De: Karl Loeffler
Envoyé: 17 mai 2019 14:59
À: 'Martin Demers'
Cc: Gerald Boily; François Sage; Maxime Cyr; Cantin, Vincent; Cortes, Alfredo
Objet: RE: ONI-943 - HSS Génératrice - Conduits rigides / Cable bus
Pièces jointes: 943Ex-DÉTAIL Marquise.dwg

Objet : ONI-943 - HSS Génératrice - Conduits rigides / Cable bus

3 COUPE - MARQUISE
301 ÉCHELLE: 1:20 **CONSTRUCTION**

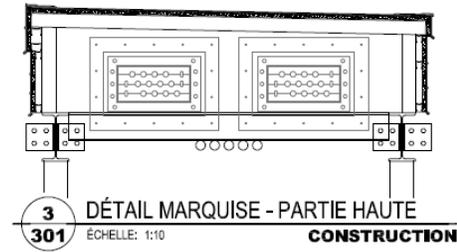
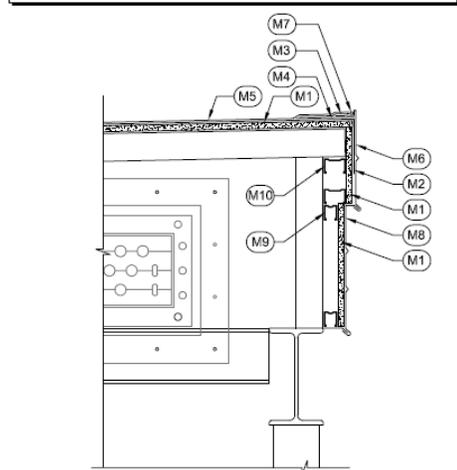
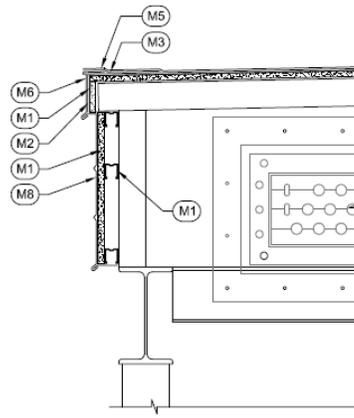
Voici le détail de la marquise avec 5 conduits de 100mm dessinés entre les deux plaques. Vous pouvez vous baser là-dessus pour dessiner les vrais conduits. Si vous plaît m'aviser si vous avez besoin de plus de hauteur ou de largeur à l'intérieur de la marquise. NB : les rectangles jaunes représentent la taille des « enclosures », les plaques de fixation ne sont pas dessinés.

Par rapport aux plaque de fixation, elles dépassent les côtés des ouvertures dans les murs par 3" de chaque côté... d'après moi, faudrait prévoir un espace entre les plaques pour ne pas avoir à les percer.

Dans le mur de l'aile R, l'ingénieur en structure a prévu de faire une ouverture pleine largeur dans le mur de brique, avec un linteau structural (autrement dit, assez grande pour les deux plaques et les conduits rigides). Toutefois, cette approche élimine le mur sur lequel un côté de chaque plaque devra être fixé... est-ce qu'on devra réviser le concept et prévoir deux ouvertures de 14" x 22" avec juste des percements ronds pour les conduits, conserver une grande ouverture et prévoir des poteaux pour la fixation du côté des plaques, ou faire une grande ouverture et fixer les plaques sur 3 côtés seulement? Si option 2 ou 3, faudrait qu'on en parle pour le détail d'étanchéité et le système coupe-feu.

Pour la hauteur de l'arrivée vis-à-vis le plancher du local, actuellement la marquise arrive à peu près alignée avec le dessus de la fenêtre du local; cette fenêtre est installée juste en-dessous du plafond, donc les conduits devront arriver bien au-dessus du 90" de l'armoire. Une fois que vous me donnez les emplacements finaux des conduits rigides, je vais coordonner la hauteur exacte de la marquise avec l'ingénieur en structure.

Voici le détail de la marquise avec 5 conduits de 100mm dessinés entre les deux plaques. Vous pouvez vous baser là-dessus pour dessiner les vrais conduits. Si vous plaît m'aviser si vous avez besoin de plus de hauteur ou de largeur à l'intérieur de la marquise. NB : les rectangles jaunes représentent la taille des « enclosures », les plaques de fixation ne sont pas dessinés. **J'ai dessiné les plaques de fixation. il serait judicieux que les plaques de fixation soient à l'intérieur de la marquise pour assurer une installation et une étanchéité adéquate par rapport au mur existant.**

Par rapport aux plaque de fixation, elles dépassent les côtés des ouvertures dans les murs par 3" de chaque côté... d'après moi, faudrait prévoir un espace entre les plaques pour ne pas avoir à les percer. **Oui**

prévoir deux ouvertures de 14" x 22" avec juste des percements ronds pour les conduits, conserver une grande ouverture et prévoir des poteaux pour la fixation du côté des plaques, ou faire une grande ouverture et fixer les plaques sur 3 côtés seulement? Si option 2 ou 3, faudrait qu'on en parle pour le détail d'étanchéité et le système coupe-feu. **II faudrait 2 ouvertures 14x22 et des percements ronds pour les conduits.**

Pour la hauteur de l'arrivée vis-à-vis le plancher du local, actuellement la marquise arrive à peu près alignée avec le dessus de la fenêtre du local; cette fenêtre est installée juste en-dessous du plafond, donc les conduits devront arriver bien au-dessus du 90" de l'armoire. Une fois que vous me donnez les emplacements finaux des conduits rigides, je vais coordonner la hauteur exacte de la marquise avec l'ingénieur en structure.
